- Produkt Abkündigungen PDN - Product discontinuation notification
 Produktänderungen PCN - Product change notification
 Mitteilung zu Fehlern/ Abweichungen des gelieferten Produkts - Errata sheet

Datum - date/ Ersteller - Issued/ *Nr.: - No.:
05.12.2013 / C. Schöning, B. Wittek/
PCN131118

Artikelnummer - Article number:
FKC1-K201(E, M3, M3E)
FKC1A-K201(E, M3, M3E)

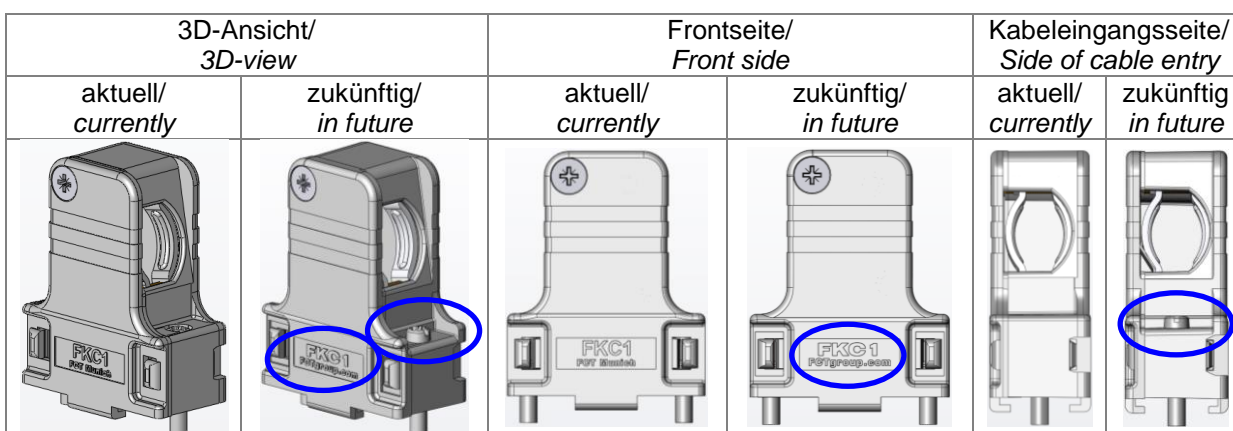
Alle Außen- u. Innenformschrägen werden auf 1 ° erhöht (altes Werkzeug 0,5 °).

Optimierung der Wandstärken.

Neue Beschriftung.

Neue Innen- und Außengeometrie im Bereich der Schraubverriegelung.

All outside and inside bevels of mould will be raised up to 1 ° (current tool has 0.5 °).

Optimization of the wall thicknesses.

New inscription.

New in- and outside geometry in the areas of the screw locks.
